# ACTA COMITÉ TÉCNICO DE PATRIMONIO N°24

## CARTAGENA DE INDIAS 02 DE NOVIEMBRE DE 2023

Acta Comité Técnico de Patrimonio No. 24, jueves 2 de  
noviembre de 2023

1ER PISO

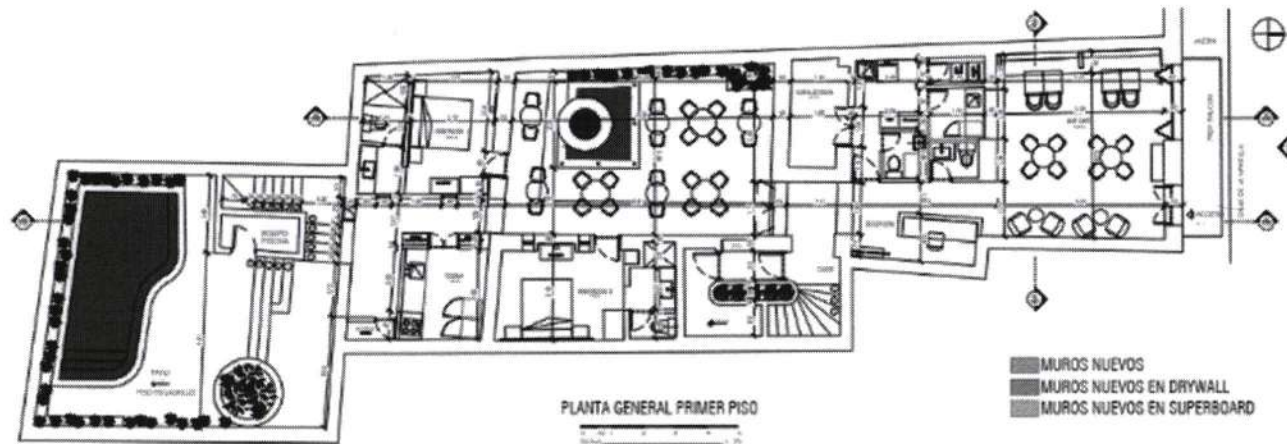
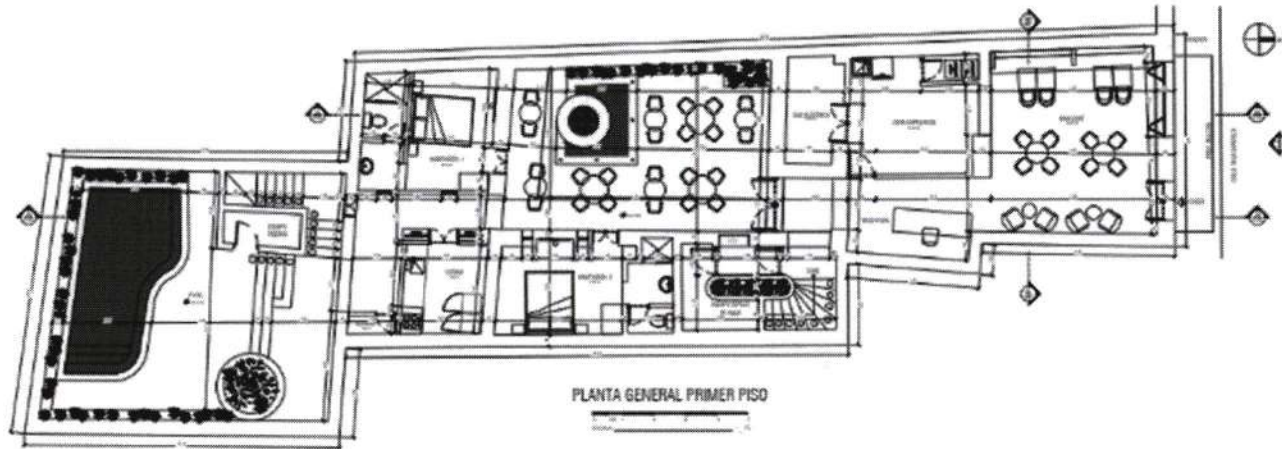
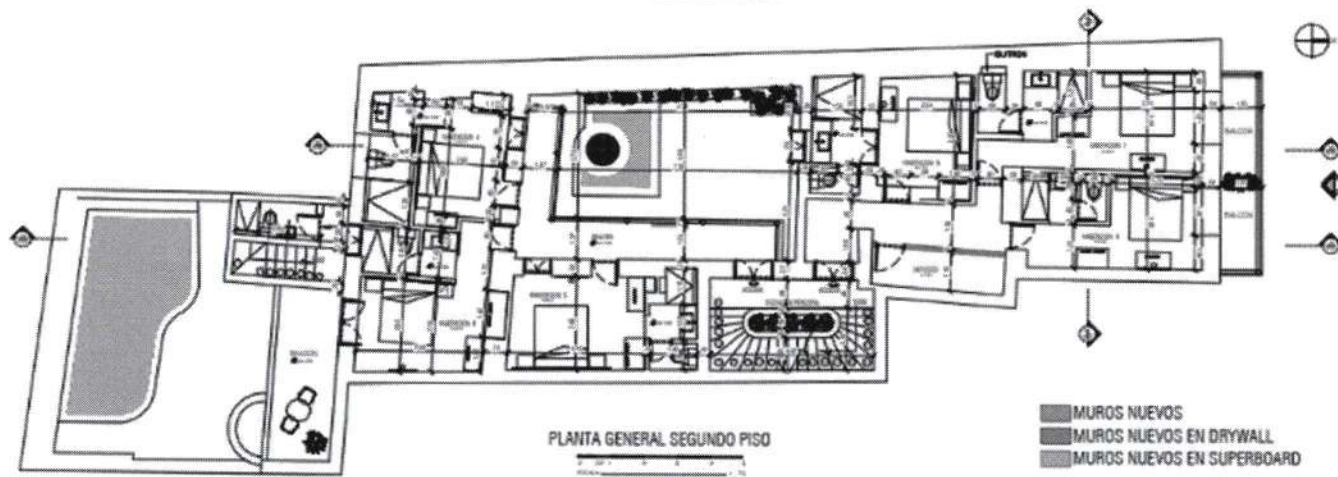
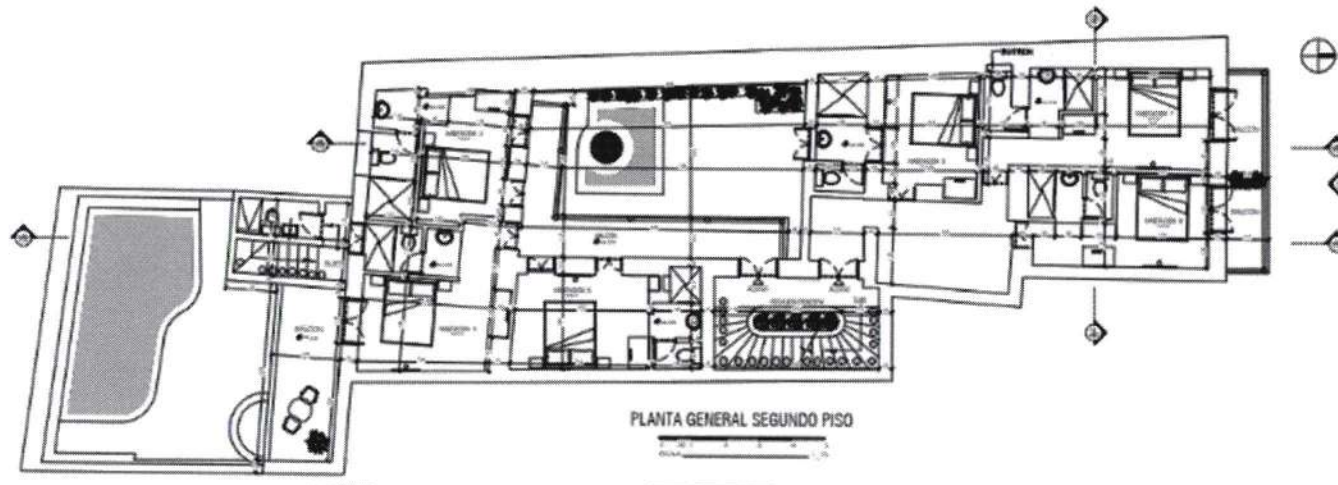
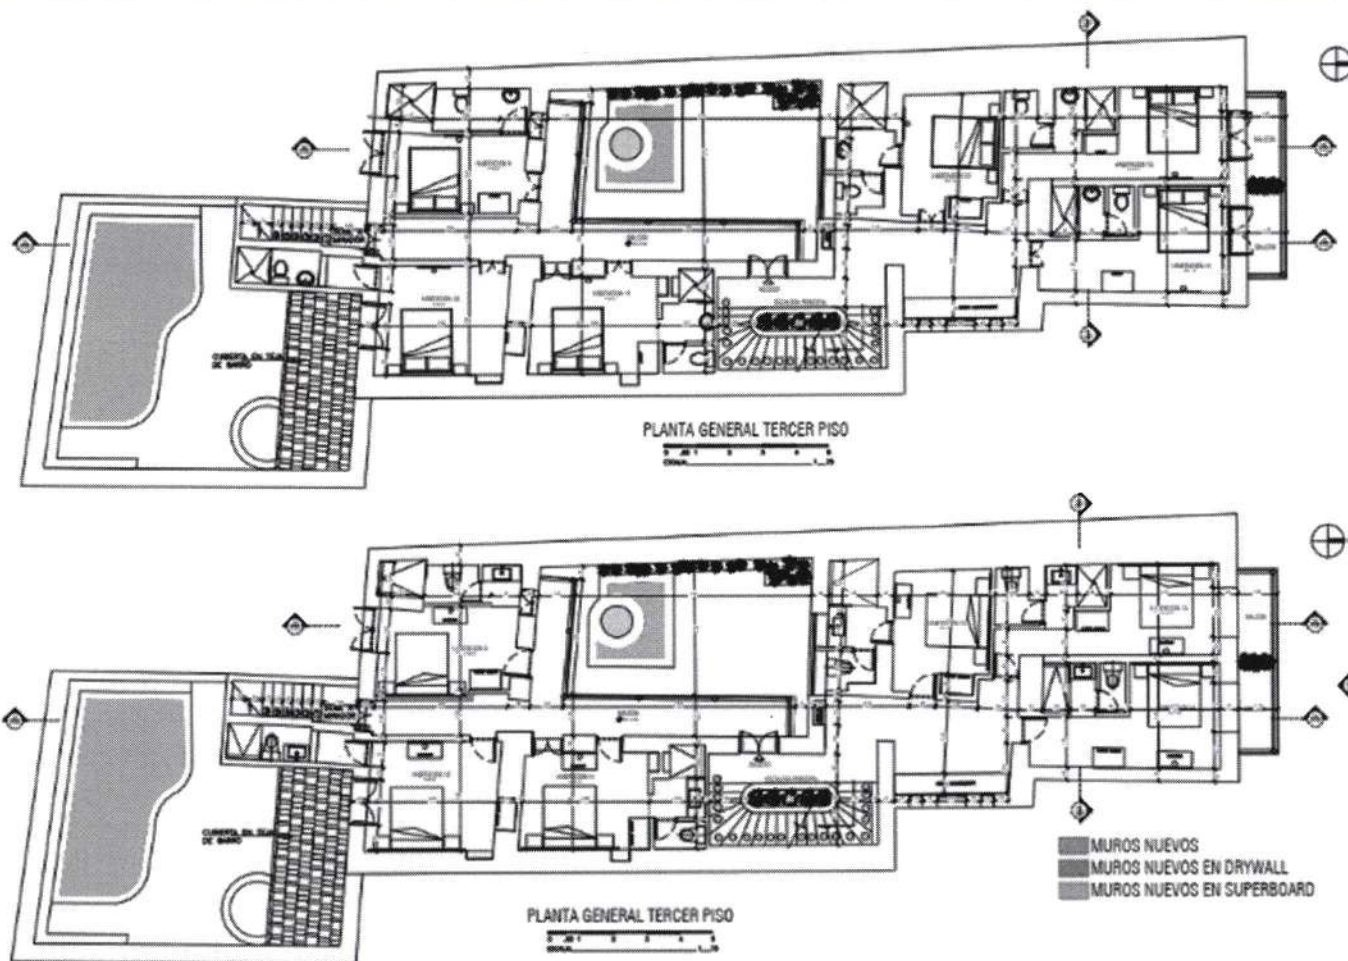
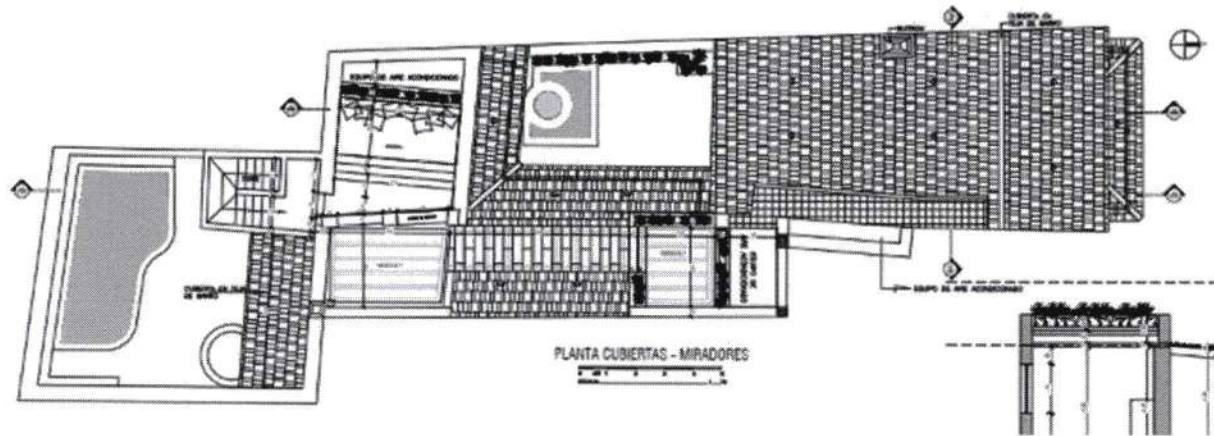
Aparentemente el levantamiento es muy similar a la propuesta, adicionando algunos baños en primera planta y otros muros divisorios internos en drywall.

No presenta planta de cubiertas propuesta, solo levantamiento y calificación.

No presenta renders ni registro fotográfico amplio para observar lo existente.

Luego de la revisión de la información presentada, el Comité Técnico de Patrimonio emite concepto **FAVORABLE** el presente proyecto, de acuerdo a las siguientes observaciones:

- Se aprueba sin observaciones.

1ER PISO

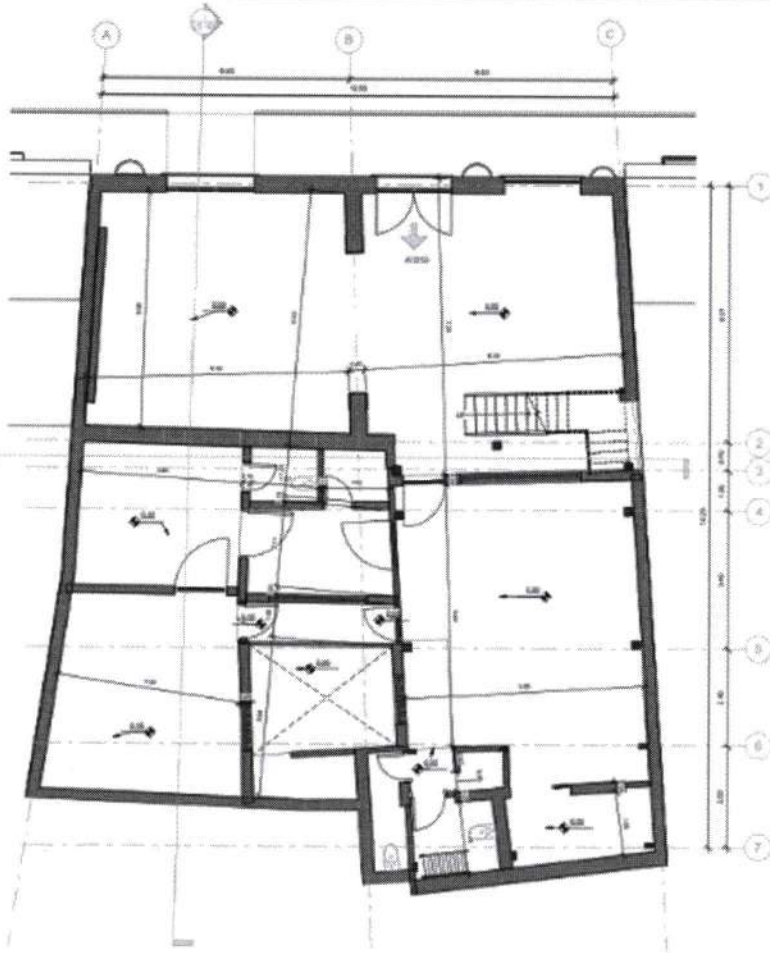
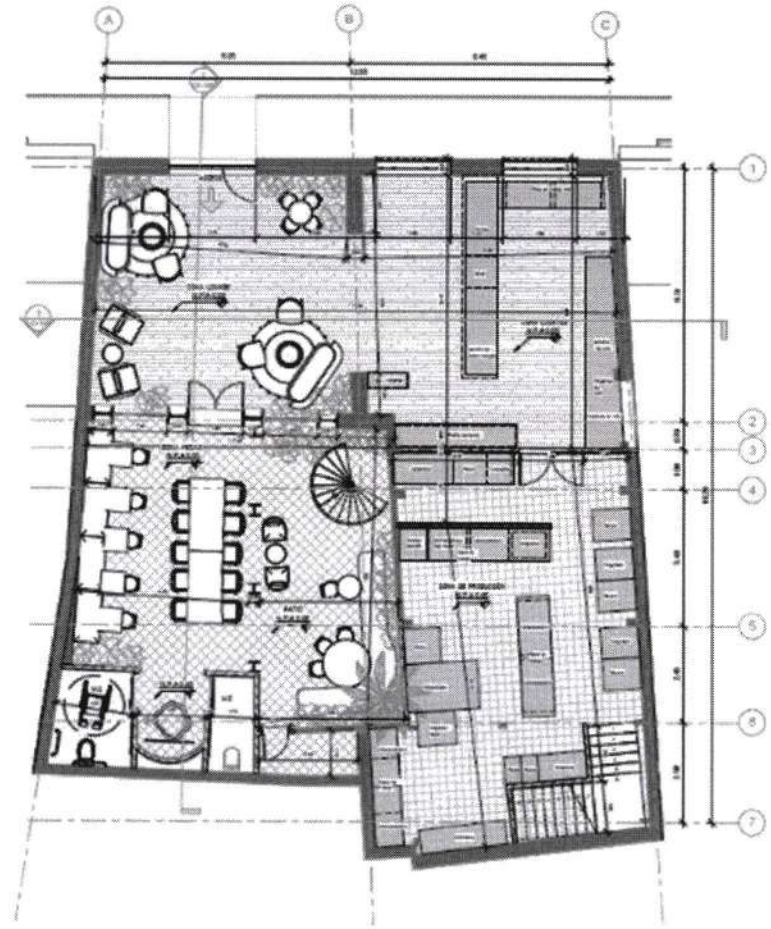
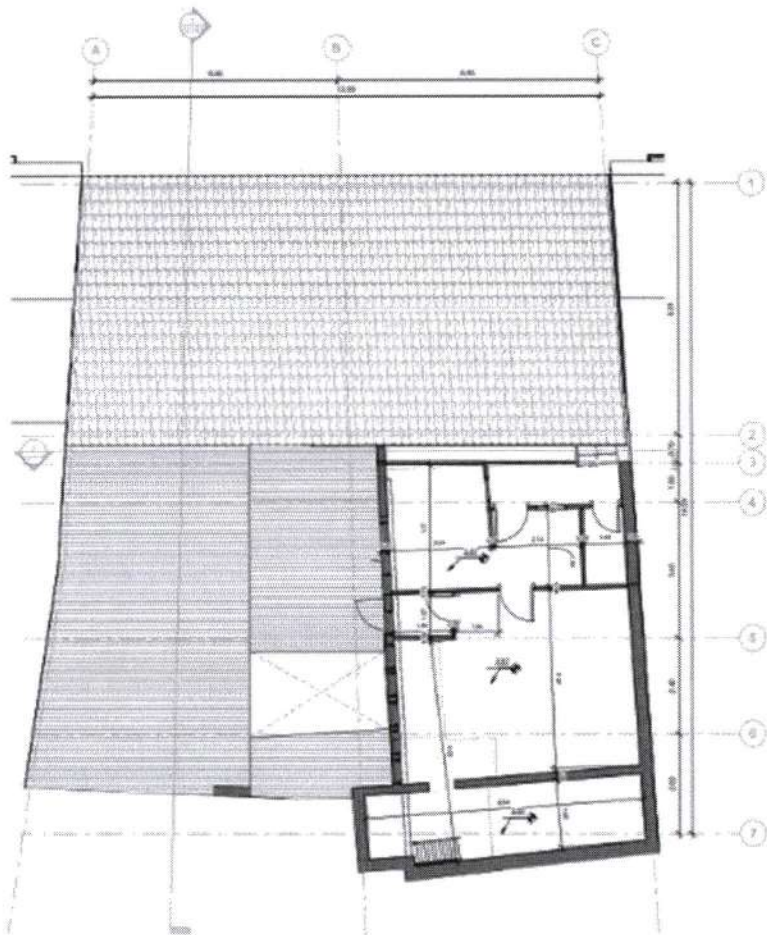
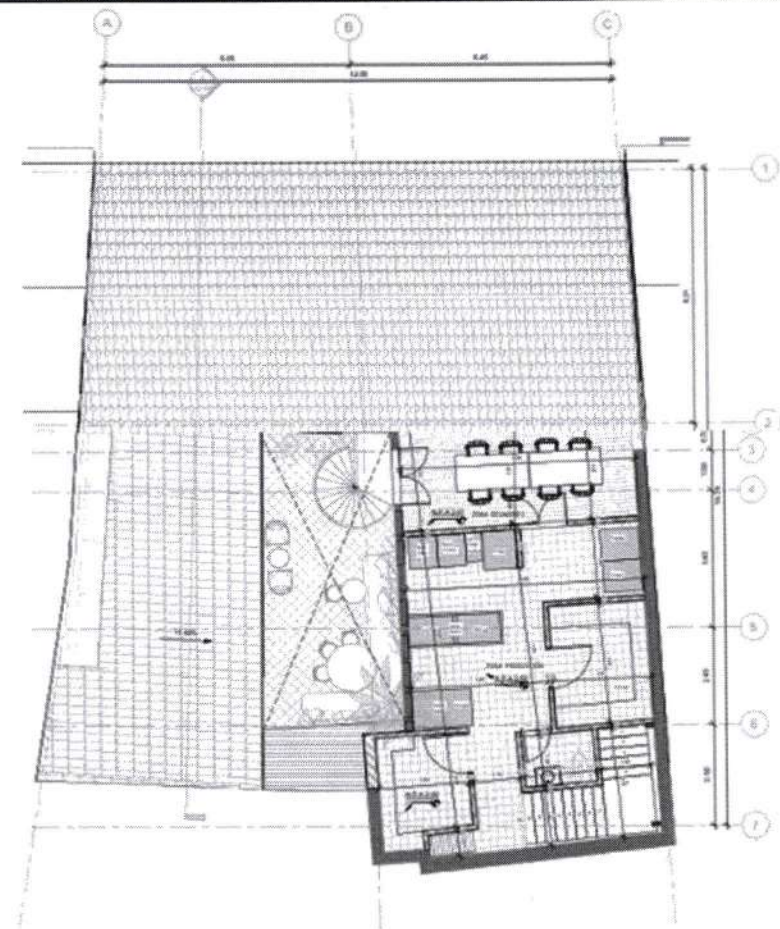
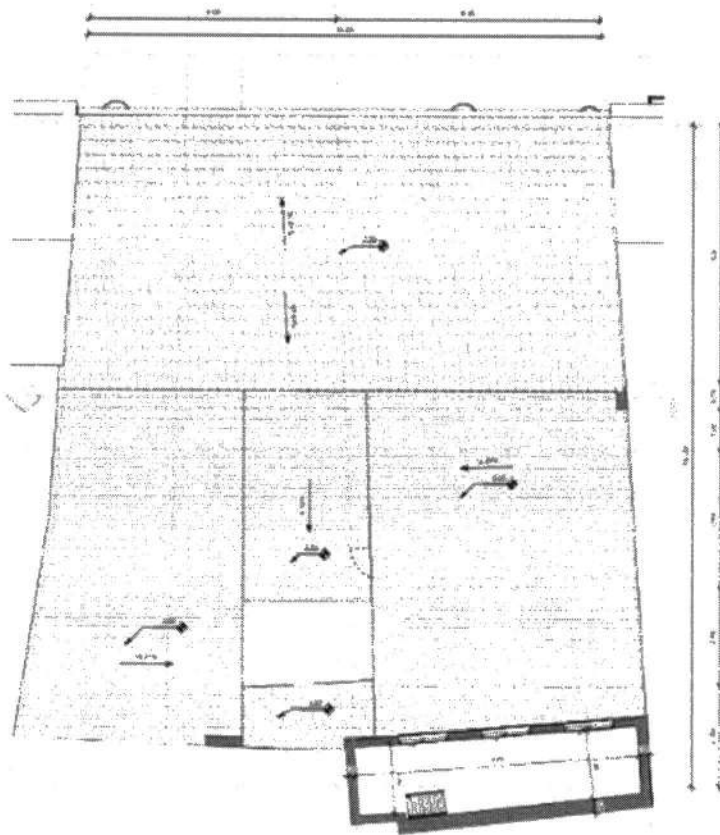
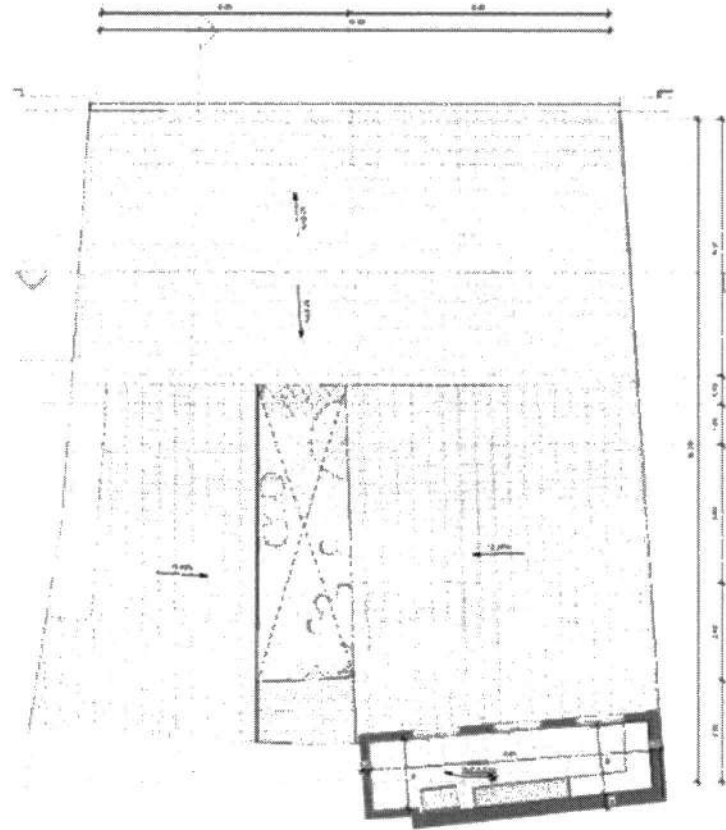
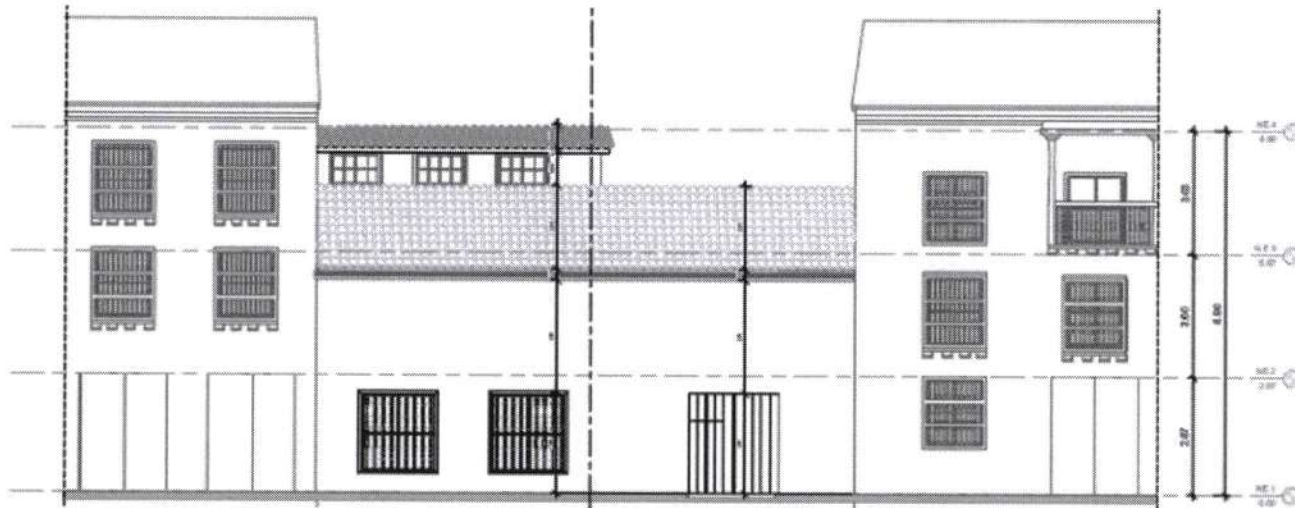
La Categoría de intervención es Restauración Tipológica, no presentan planos de calificación, no se muestra evidencia fotográfica para la propuesta de intervención de la fachada.

Se está desdibujando la configuración de Zaguán como acceso del inmueble, al no contar con muros divisorios en el mismo.

Luego de la revisión de la información presentada, el Comité Técnico de Patrimonio emite concepto **DESFAVORABLE**, y solicita tener en cuenta las siguientes observaciones:

- Se solicita restablecer los vanos de las puertas y las ventanas de la fachada.
- Se solicita revisar ya que la propuesta presenta errores de dibujo, lo cual dificulta realizar una correcta lectura de los mismos.
- Se solicita anexar renders.
- No se permiten los arcos metálicos.
- Siendo una propuesta de acondicionamiento, esta no permite las modificaciones mayores que se están proponiendo, ya que las mismas son propias de propuesta de restauración tipológica.
- Se ordena visita por parte de los técnicos del IPCC, para efectos de constatar el estado de las obras.
